HENVENDELSER MODTAGET I HØRINGSPERIODEN

FORSLAG TIL LOKALPLAN HF KALVEBOD

Høringssvar

Offentlig høringsperiode fra den 1. september til den 27. oktober 2025.

De tre træer som i lokalplanen er foreslået fredet.

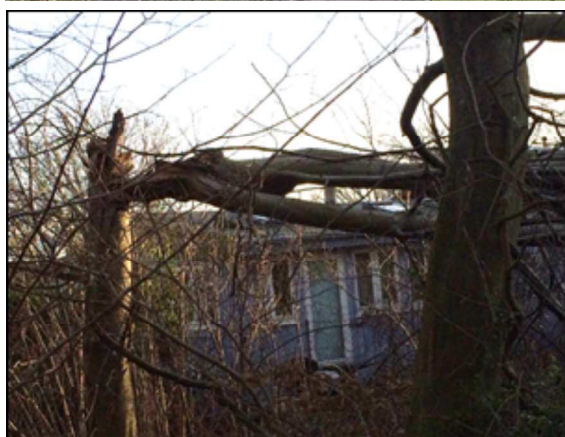
Ad § 8, stk. 2

Haveforeningen foreslår, at afsnittet udgår.

Store og høje træer er ikke egnet i en tæt bebyggelse som HF Kalvebod. De tre træer, som i lokalplanens § 8, stk.2 foreslås fredet, er træer, der kan blive fra 20 m til 60 m høje og som allerede nu har en anseelig højde og et omfang, som tager lys og luft fra de omkringliggende bygninger, jf. fotos. Tretorn har en væksthøjde på 20-30 m, Skovfyr på 20- 40 m og Gul cypres 50-60 m.

Hertil kommer at jordbundsforholdene ikke er velegnede til høje, fritstående træer, idet jordbunden i HF Kalvebod og i Valbyparken indeholder opfyld fra begyndelsen af det 19-århundrede.

Opfyldet består af slagter, bygge- og industriaffald og mindre dele dagrenovation, som ikke giver trærodderne en særlig god forankring. Ved efterårsstorme kan det ses i Valbyparken, at store træer har tabt deres rodfæste i de årlige efter- og vinterstorme. Ligeledes kan de store træers rødder medføre sætningsskader på bygningernes fundamenter, idet de kun står i en afstand på 1,5 til 2 m. fra bygningerne.

Derfor forstår haveforeningen, at fredningen af træerne udgår af lokalplanen. I bilag 1 kan ses fotos af forholdene i Hf Kalvebod og Valbyparken.

Forskel på m² vedr. lokalplan og lodplans m²- data

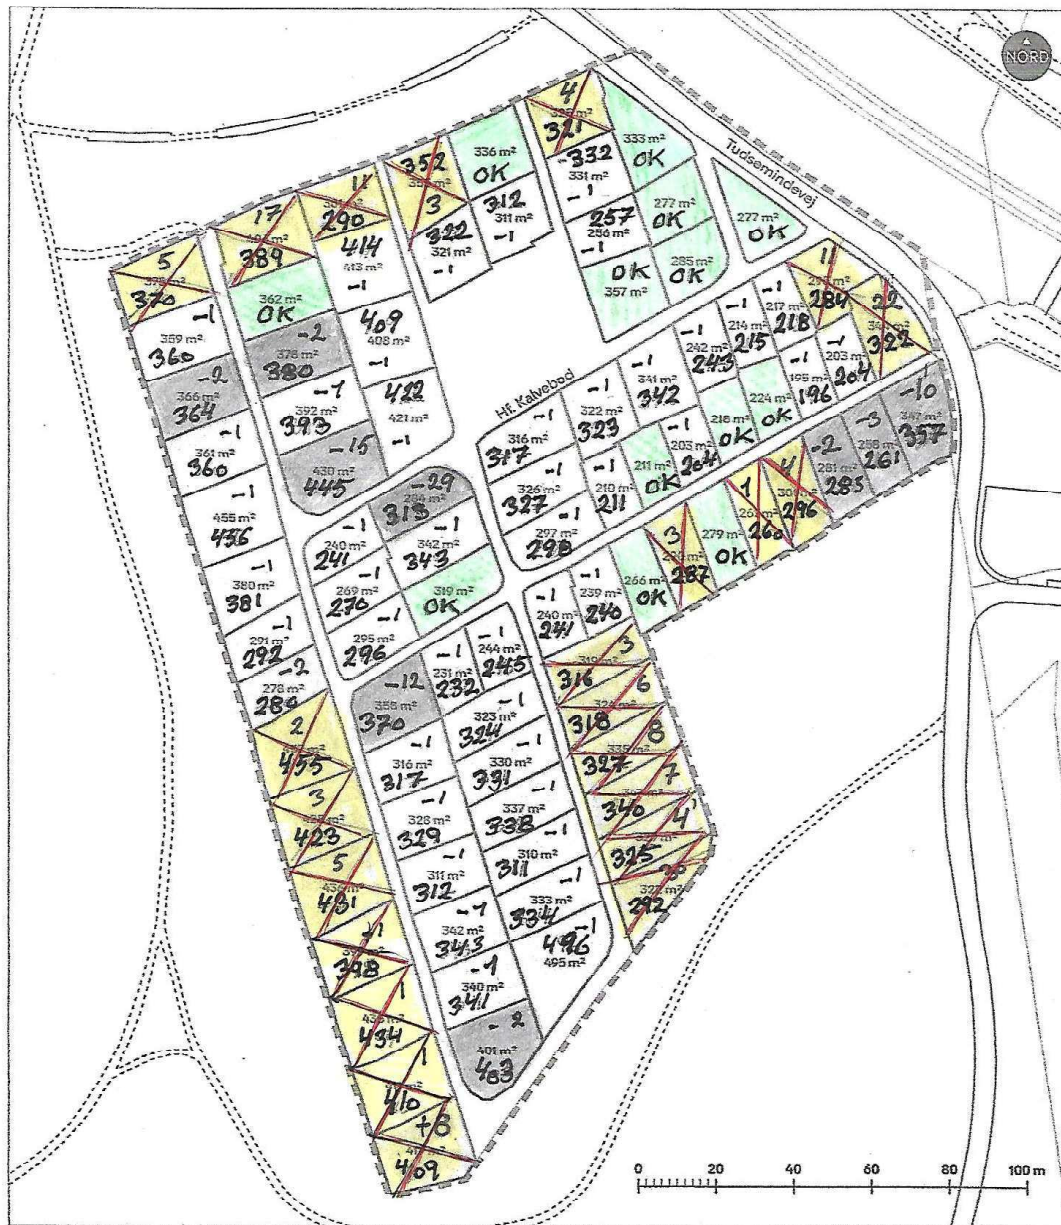
Ad Tegning 4 · Bebyggelsens omfang og placering

Vi bemærker, at der er en række afvigelser mellem hver enkelt lods kvadratmeter angivelser på tegning 4 og den af HF Kalvebod til Københavns Kommune indsendte lodplan. Vi har angivet afvigelserne i bilag 2.
